東海第二発電所 中央制御室について

審査会合における指摘事項の回答

平成29年9月19日

日本原子力発電株式会社

第2図 中央制御室待避室レイアウト図

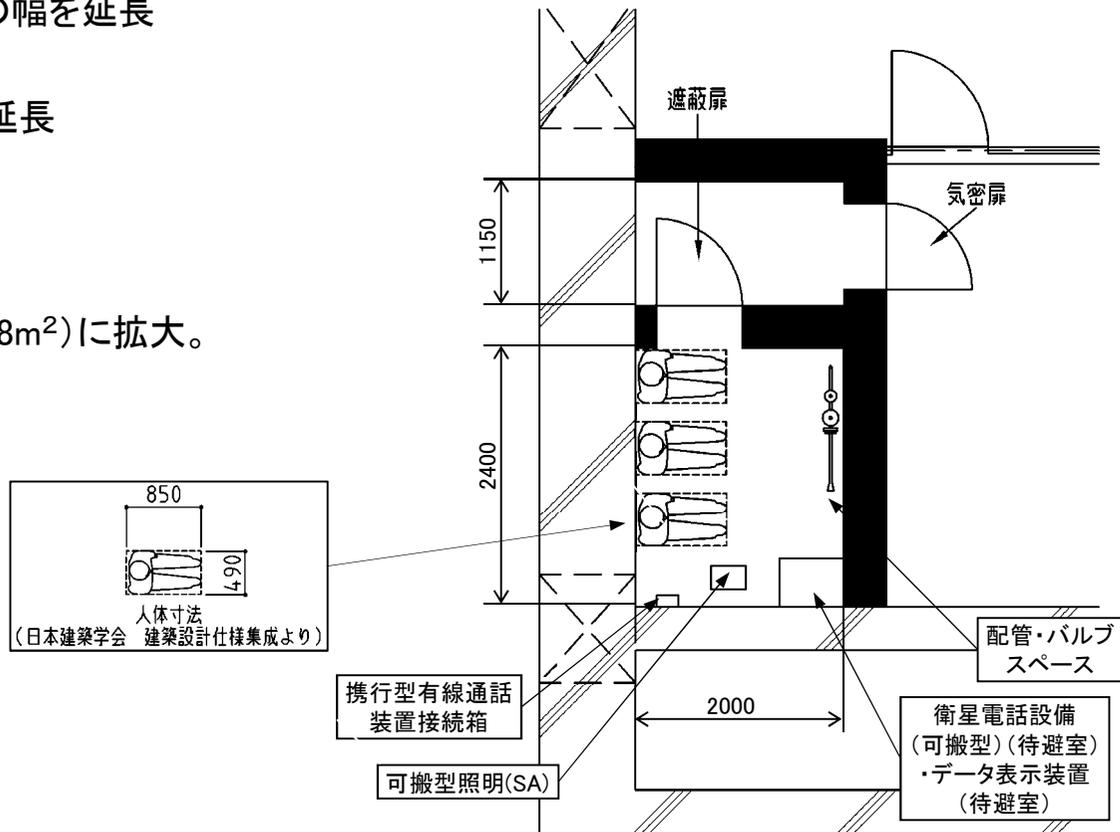
中央制御室の待避室について、運転員等の収容人数の考え方及び退避中の作業項目を踏まえ、待避室内のレイアウトを示し、待避室の寸法の妥当性を整理して提示すること。その際、待避室周辺の設置物等も示した上で、寸法の制約になっているものがある場合には、その条件についても整理して提示すること。

d. 待避室拡大の検討

- ① c. に示す検討の結果, 待避室の幅を延長
(1200mm→2000mm)
- ② 前室を縮小し, 待避室の長さを延長
(2000mm→2400mm)

待避室の室内面積を2倍(2.4m²→4.8m²)に拡大。
十分な広さを確保。
